Umgestaltung der Arndtstraße

„Stadtteile mit besonderem Entwicklungsbedarf – Die soziale Stadt“ Fleischervorstadt

Sitzung der Ortsteilvertretung Innenstadt am 04.03.2020

Südliche Arndtstraße

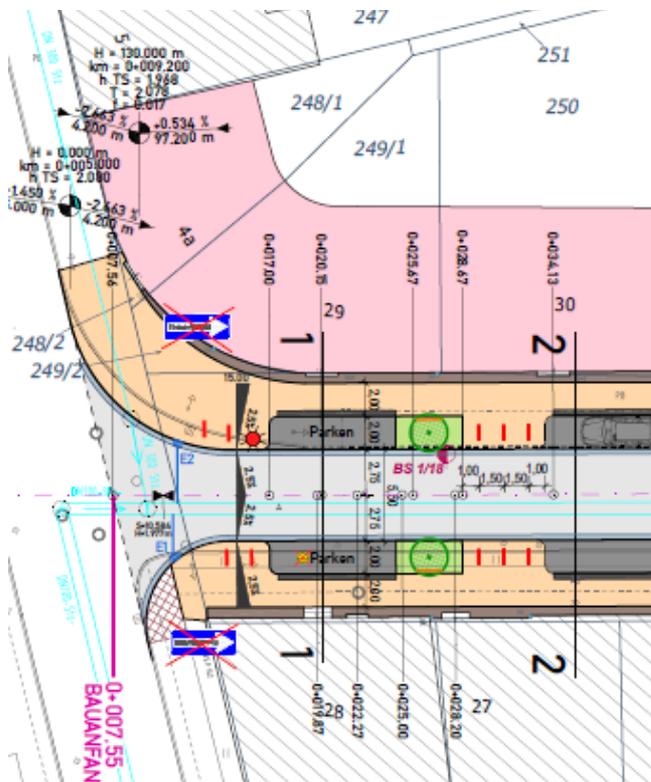
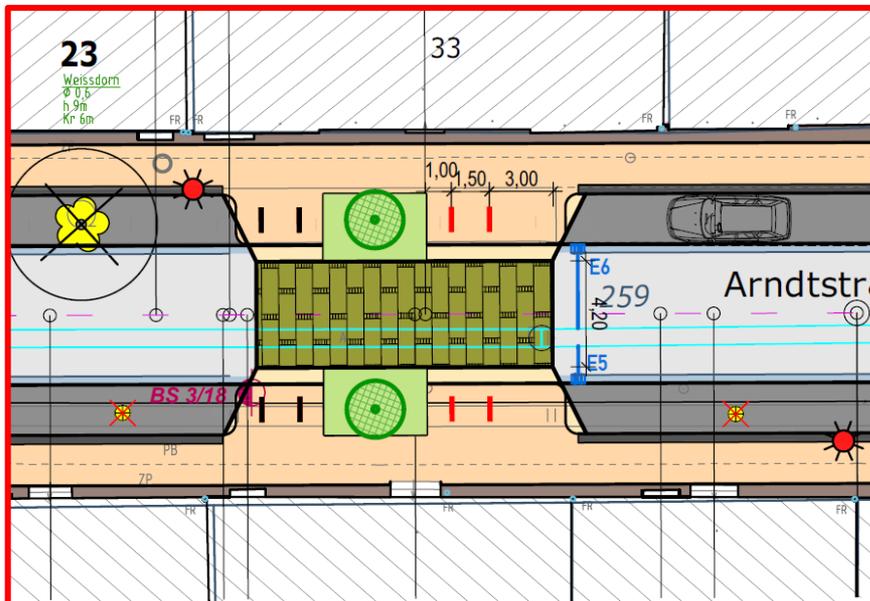
Keine Einbahnstraßenregelung,

da nach RAST 06, Abs. 6.1.2.4 die Gründe

- Gezielte Hin- bzw. Wegführung von Kfz
- Beeinflussung der Verteilung der Verkehrsbelastung
- Gewinnung von Flächen für andere Nutzungen nicht gegeben bzw. relevant sind.

Einbahnstraßen sollen in Erschließungsstraßen eine Fahrbahnbreite von 3,50 m aufweisen. Mögliche Auswirkungen auf die Geschwindigkeit sind zu berücksichtigen.

Wenn sich zukünftig verkehrliche Gründe ergeben, kann Einbahnstraße durch Beschilderung nachträglich eingerichtet werden.

Nördliche Arndtstraße

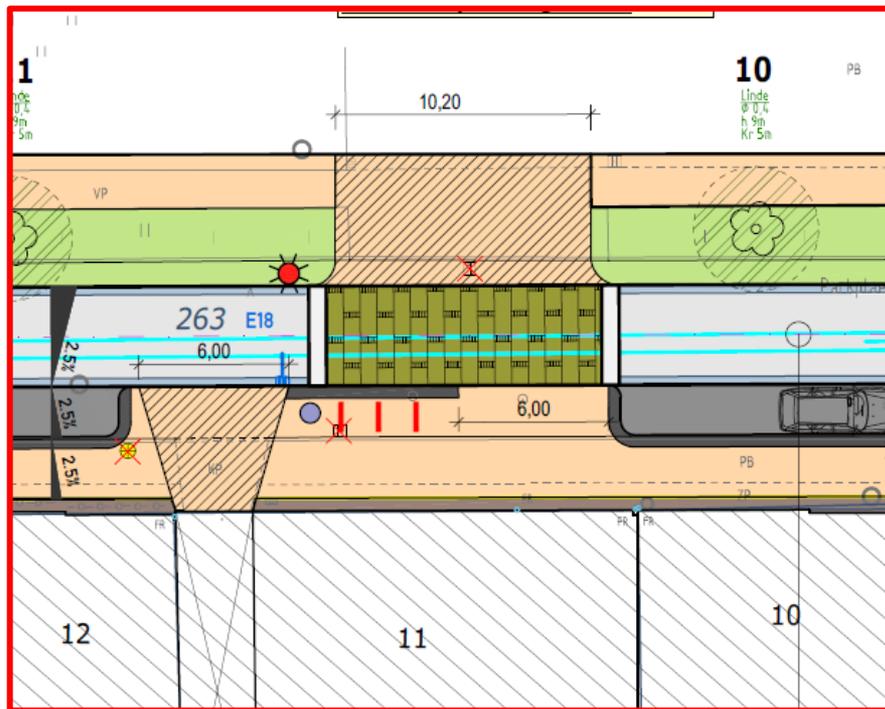
Teilaufpflasterung

- Anhebung der Fahrbahn und Einbau von Rampensteinen, guter Übergang von Gehweg zur Querungsstelle, da keine Absenkung des Gehweges nötig
- Gute Geschwindigkeitsdämpfung je nach Höhe der Rampe
- Materialwechsel: Granitgroßpflaster mit geschnittenen Köpfe

Müllcontainer

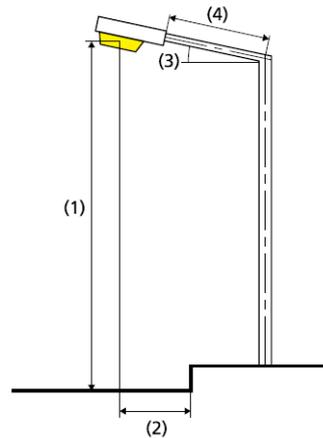
- Einordnung von möglichst 3 x Papier und 3 x Glascontainer (Bedarf lt. GEG)
- max. Abstand zum Fahrbahnrand ca. 6,00 m
- Standortfestlegung noch offen

Clara IV/R U LED
Fa. Leipziger Leuchten

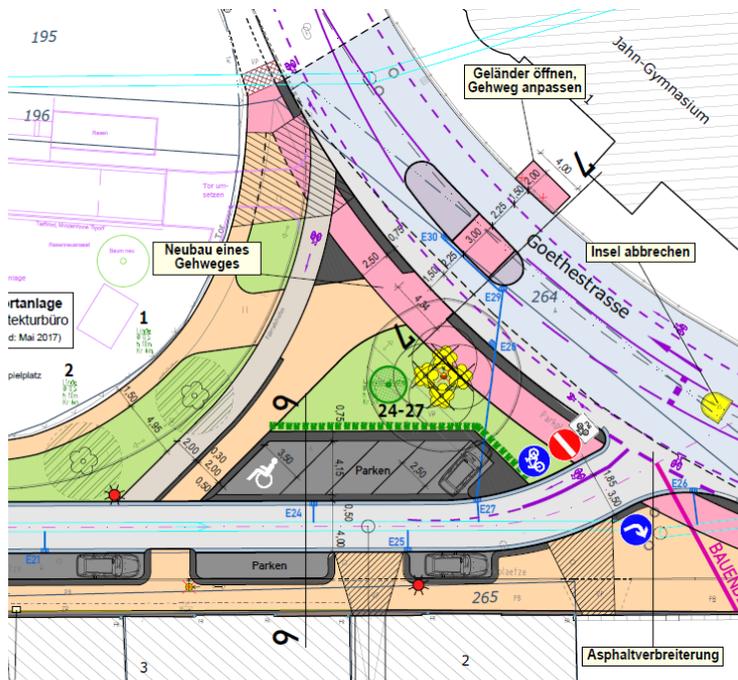
Straßenbeleuchtung

- Blendfreies U LED Modul
- 13 W/2.000 lm Nennlichtstrom
- 3.000 K (**warmweiß**)
- Dimmung, Leistungsreduzierung möglich
- Lamellenreflektor für asymmetrisch gerichtetes Licht
